Amt der Oö. Landesregierung
Direktion Straßenbau und Verkehr
Abteilung Straßenneubau und -erhaltung
4021 Linz • Bahnhofplatz 1

Geschäftszeichen:
BauNE-2020-212274/6-STN

Marktgemeinde Riedau
Flächenwidmungsplan Nr. 6
Änderung Nr. 6
ÖEK Nr. 2
Änderung Nr. 3
Stellungnahme Vorverfahren

Abbildung 4: Anfahrtsicht

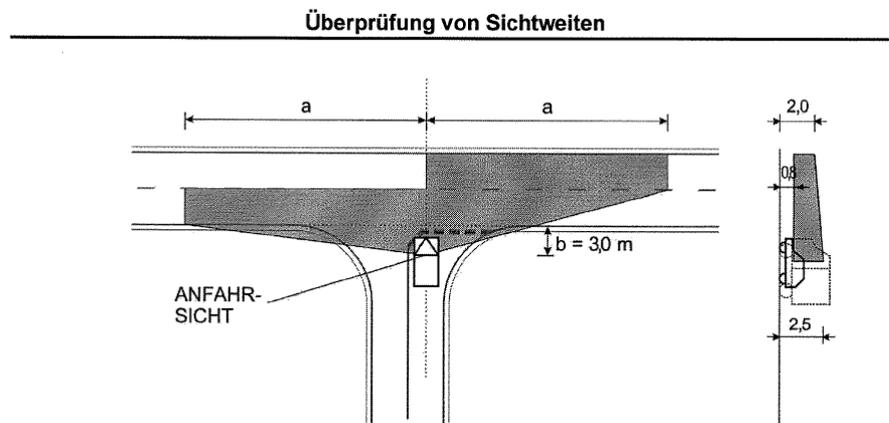
Auf die Einhaltung der erforderlichen Anfahrtssichtweiten gemäß RVS 03.05.12 (Plangleiche Knoten) wird besonders hingewiesen. Hierzu sind die Sichtdreiecke von jeglicher Bebauung bzw. Bewuchs freizuhalten. Die Sichtweiten sind in einer Höhe von 0,8 m und 3 m vom Straßenrand zu messen. Zur besseren Übersicht wird die Tab. 3 Schenkellängen und Abb. 4 Anfahrsicht angefügt.
